# Levin Etelärinteen ja Southpoint – West Point kevyenliikenteen väylien sekä Tievan ja Alatievan katujen katusuunnitelmien hyväksyminen

Teknlk 04.03.2025 § 38  
586/10.03.01.00/2024

## VASTINEET LEVIN ETELÄRINTEEN JA SOUTHPOINT – WEST POINT KEVYENLIIKENTEEN VÄYLIEN, SEKÄ TIEVAN JA ALATIEVAN KATUJEN KATUSUUNNITELMIA KOSKEVIIN MUISTUTUKSIIN:

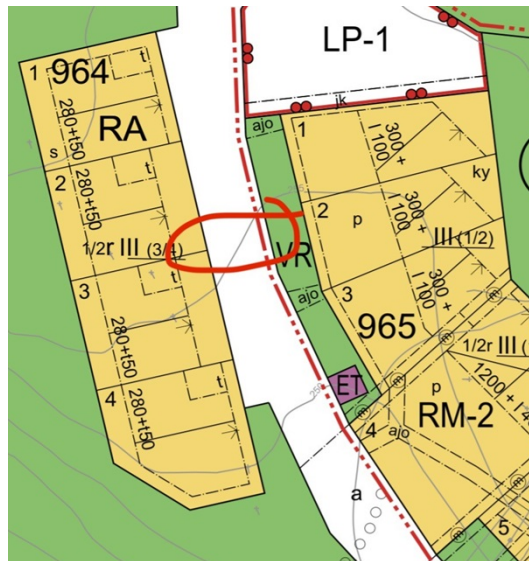
Omistamme kiinteistöt osoitteissa Tievankieppi 6 ja 8 (kortteli 964 tontit 3 ja 4). On erinomainen asia, että alue kehittyy ja Tievankieppillekin saadaan kevyen liikenteen väylä. Mutta mietimme vielä, että palveleeko rakennettava väylä myös meidän kiinteistöjämme. Korttelin 964 tonteilta kuljetaan pääasiassa jalan, Westpointin hissiasemalle ja toivoisimme

että kadulta olisi kevyen liikenteen väylälle aurattu liittymäkohta. Kesällä kevyen liikenteen väylälle pääsee helposti viherkaistan yli, mutta talvella jalankulkija tuskin kiipeää auratun lumivallin yli ja kävelee näin ollen tienvartta kuten tähänkin saakka. Aurattu liittymä voisi olla esim. tonttien 2 ja 3 rajan kohdalla.

Oheiseen kuvaan ympyröin liittymän paikan. Kuulutusta en enää löytänyt verkkosivulta ja siksi piirros kaavakarttaan.

- ehdotettu liittymä sijaitsee suunnitelmassa n. pl. 1600 kohdalla.
- suunnitelmassa on pl. 1520 kohdalle suunniteltu välikaistalle liittymä, joka palvelee kortteliin 964 tarpeita.
- asemakaavassa on myös osoitettu kortteliin 965 kaksi kappaletta ajoliittymiä, jotka rakentuvat, tonttien rakentamisen myötä.
